关于 72P 型柜机（配谷轮压缩机）
四通阀卡死维修指引

文件号：JS2009-013

72P 型柜机（谷轮压缩机）四通阀卡死更换示意图：

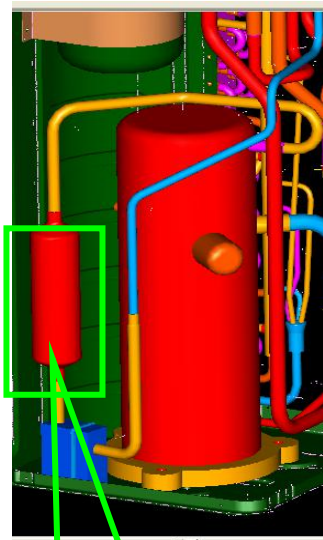
通过对制冷系统分析，这与排气管组件以及涡旋压缩机的特点有关，造成液击的主要原因是由于排气管消声器气体流向是上进下出，如果冷系统在环境温度低而未开机时，有可能在消声器中出现冷媒沉积，此时开机制热，沉积在消声器中的液态冷媒就会造成四通阀液击。

采取消声器气体流向由原来的**上进下出**更换为**下进上出**，防止液击。维修时直接更换排气管部件，更改后排气管部件的物料编码是 201648300441。

2、更换排气管部件
